福島第一原子力発電所 特定原子力施設に係る実施計画 変更認可申請書

原子炉冷却用として使用している淡水を安定的に供給できる新設淡水化処理設備の設置を計画している場所に、干渉する雨水淡水化処理R O膜装置他の解体・撤去に伴い、下記の通り変更を行う。

2.36 雨水処理設備等

モバイルRO膜装置 全体概略図(1/3)

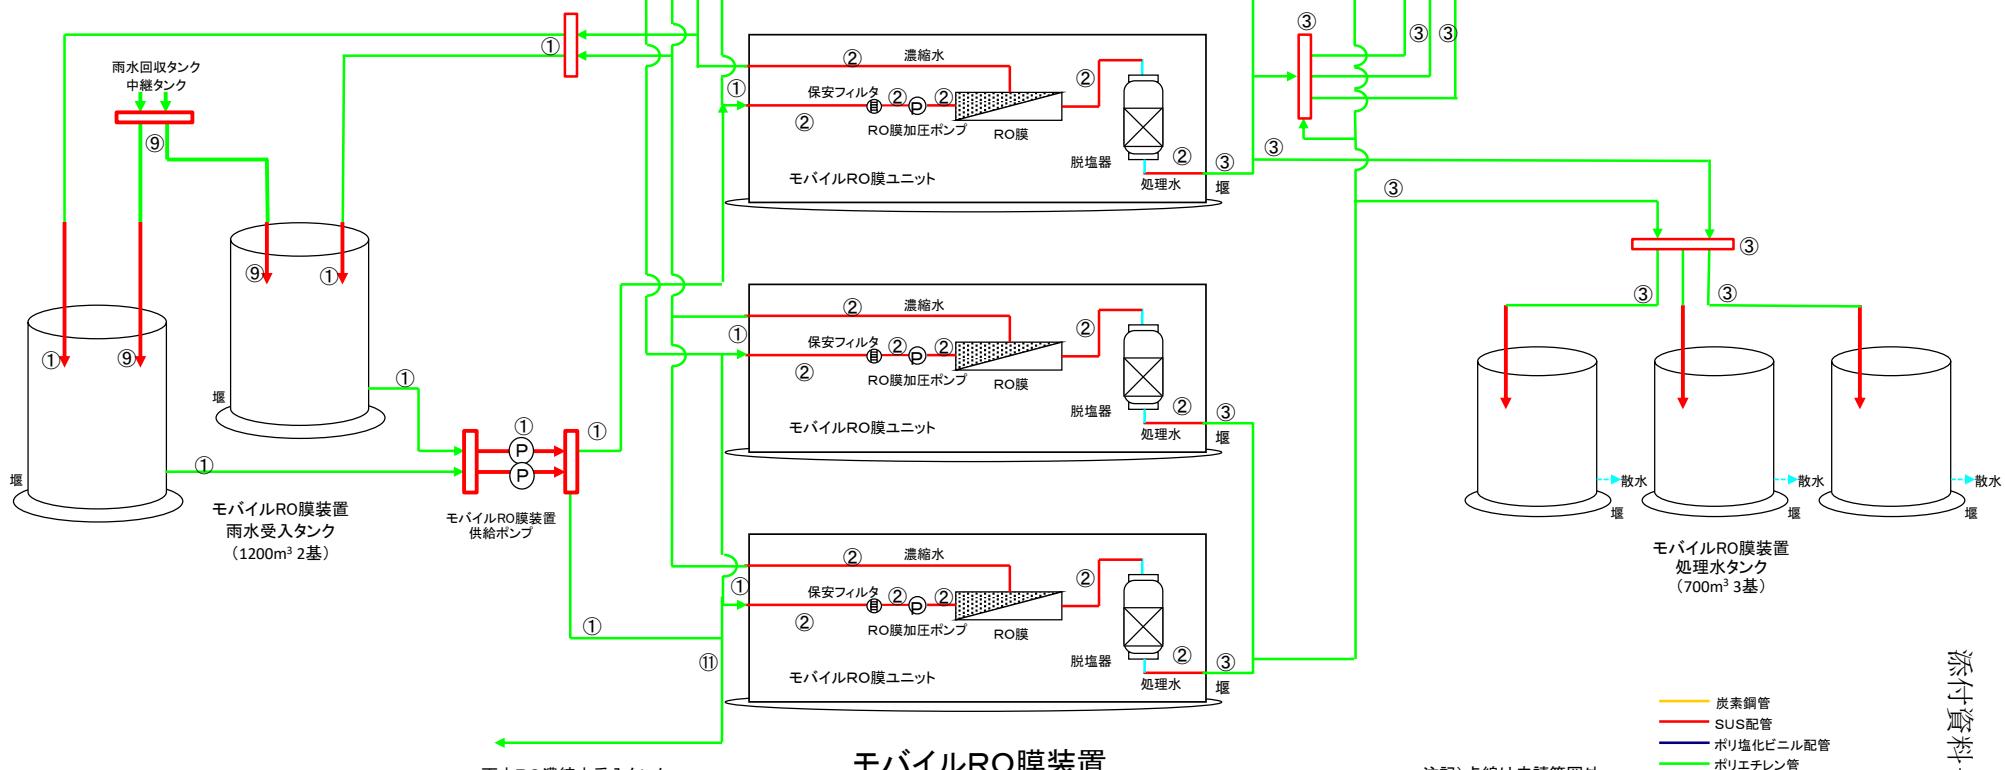
- ・淡水化処理R O膜装置廃止に伴う記載の削除
- ・記載の適正化

雨水処理設備等概略配置図
(モバイルRO膜装置周り)

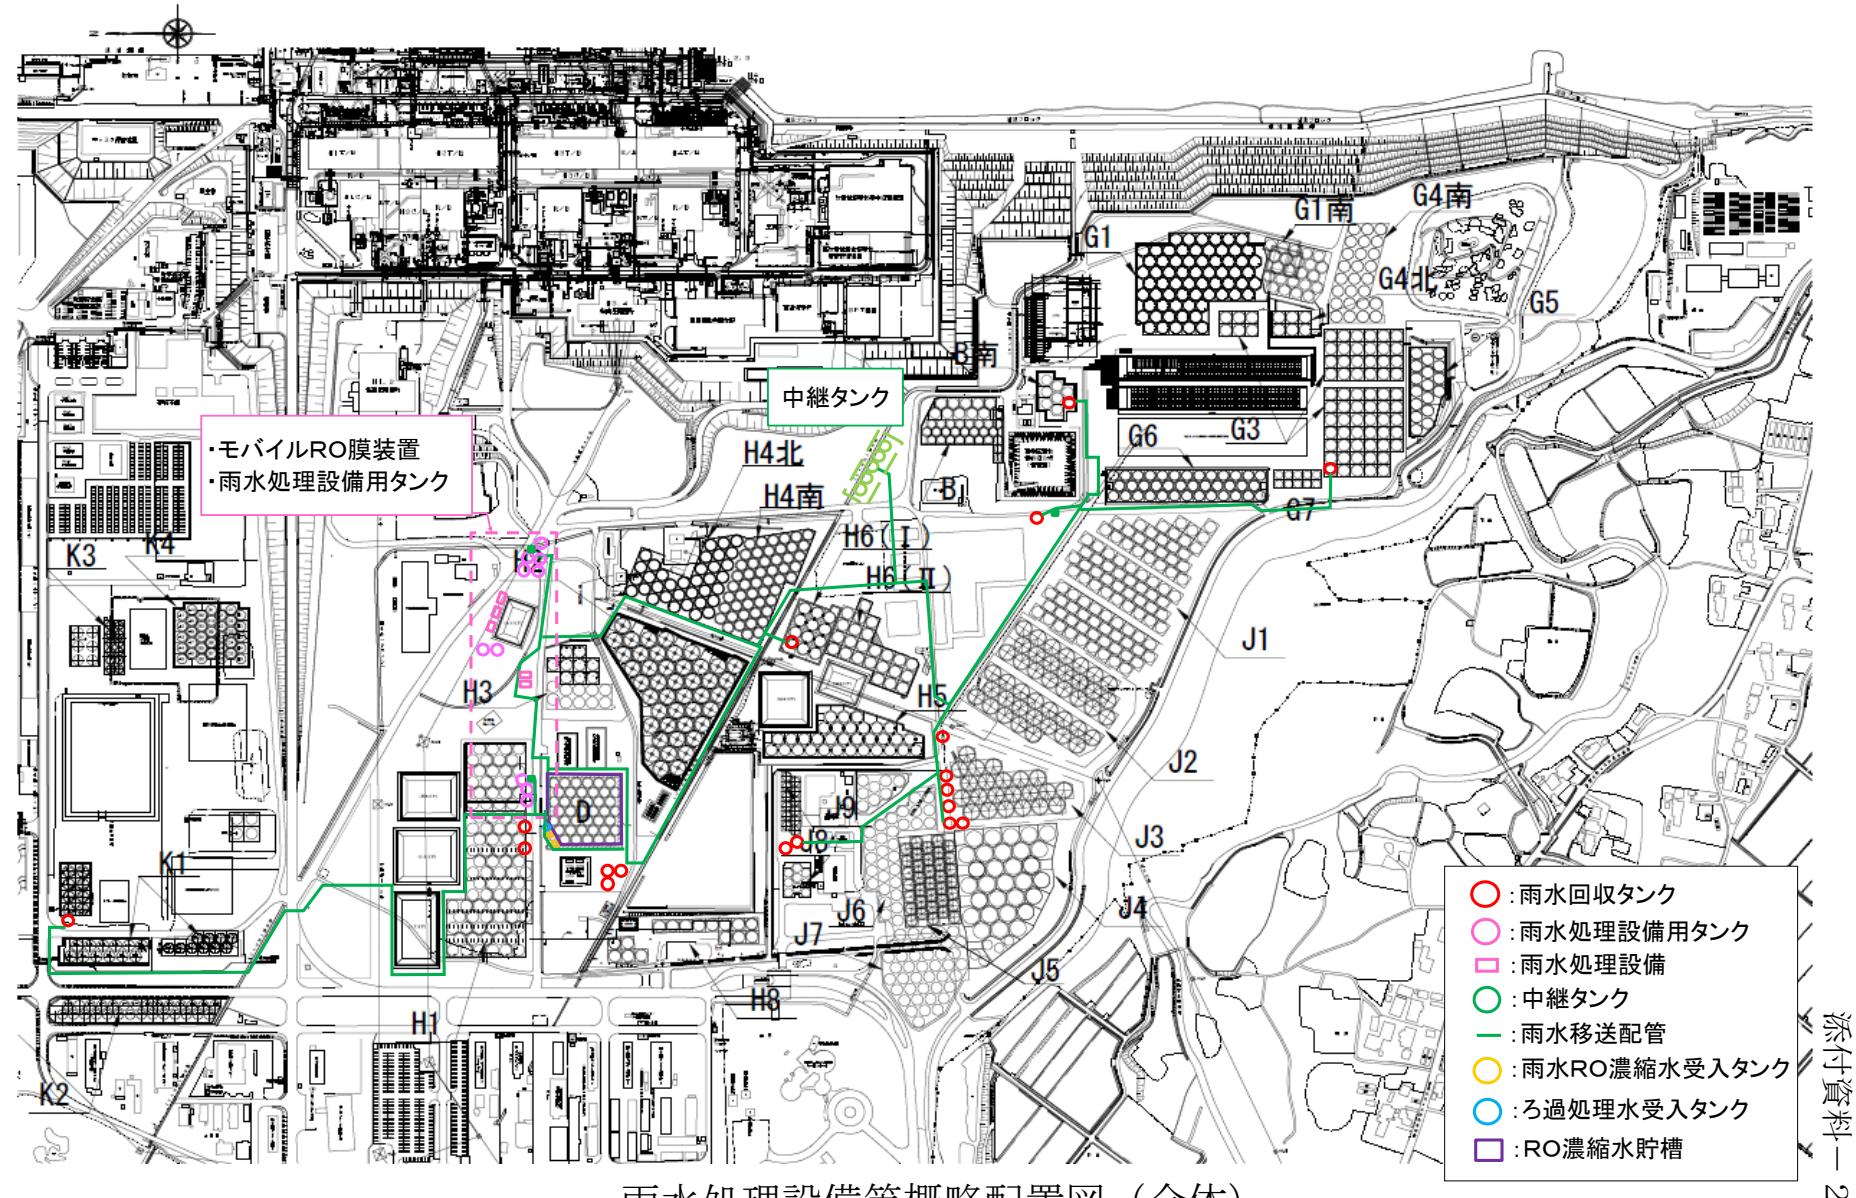
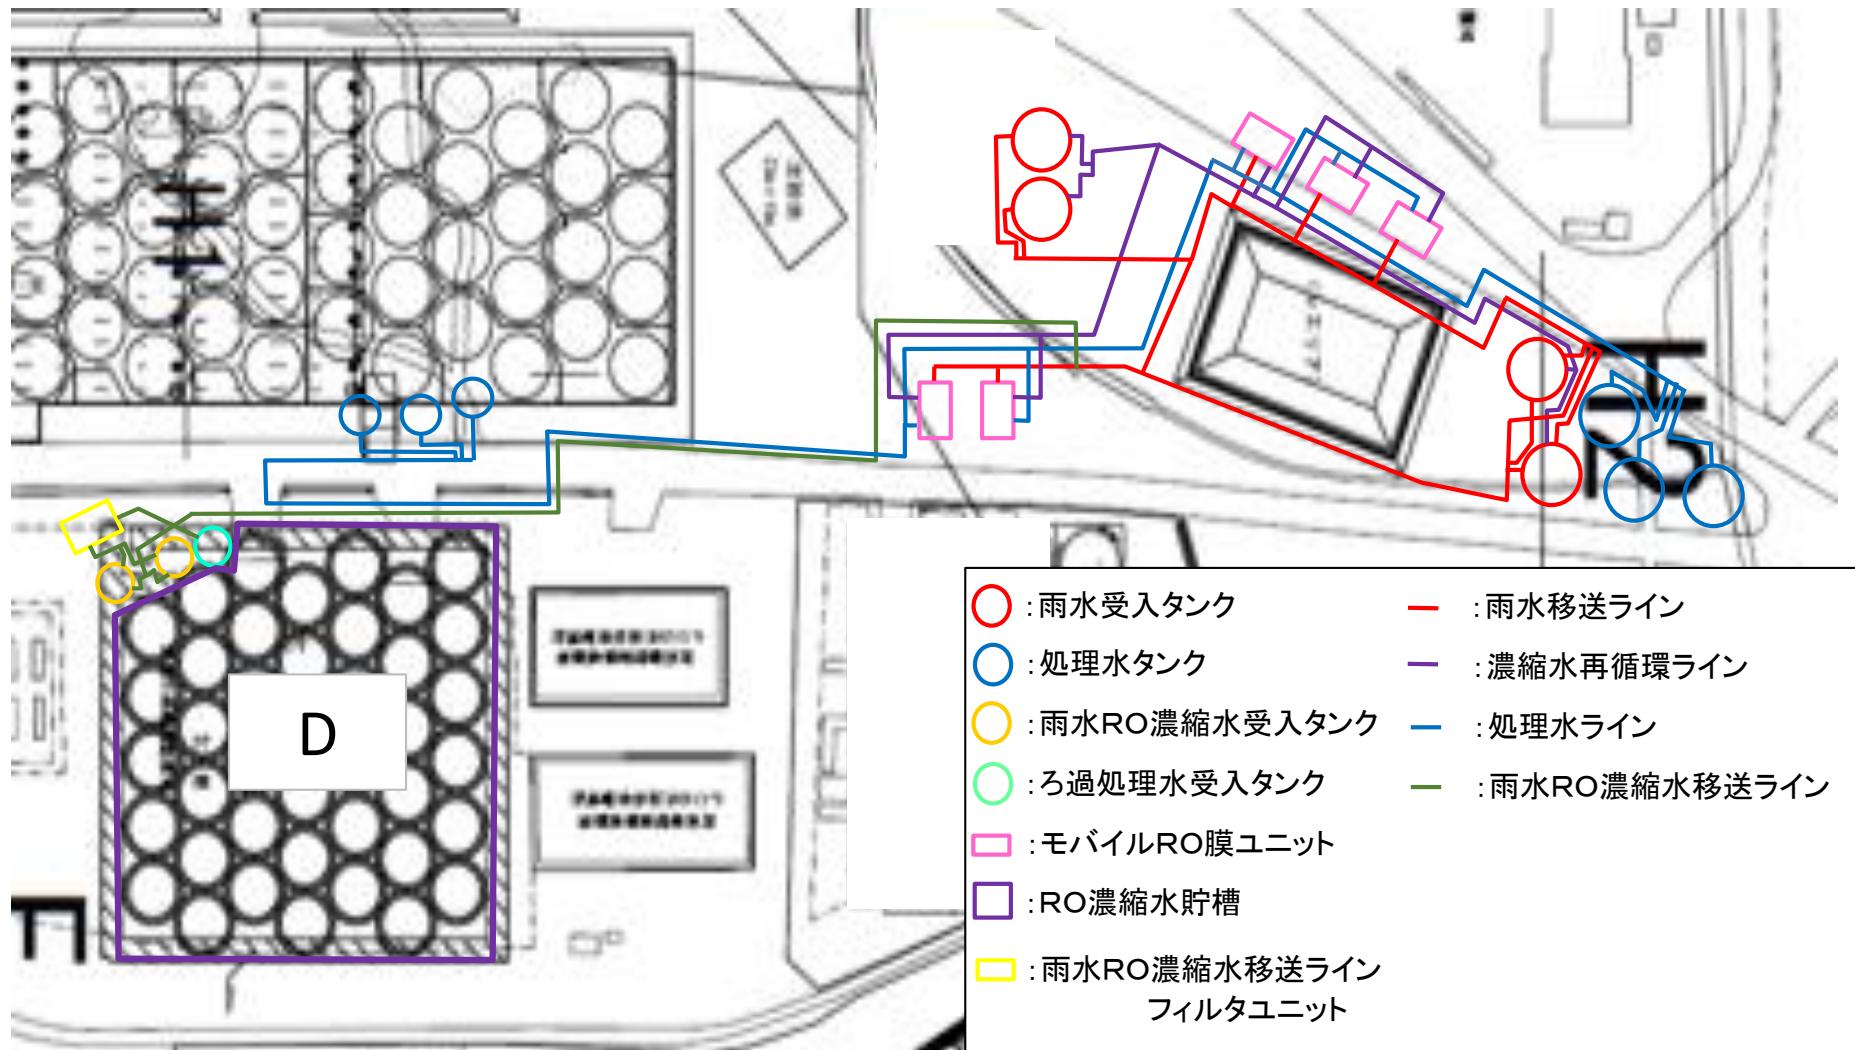
- ・淡水化処理R O膜装置廃止に伴う記載の削除
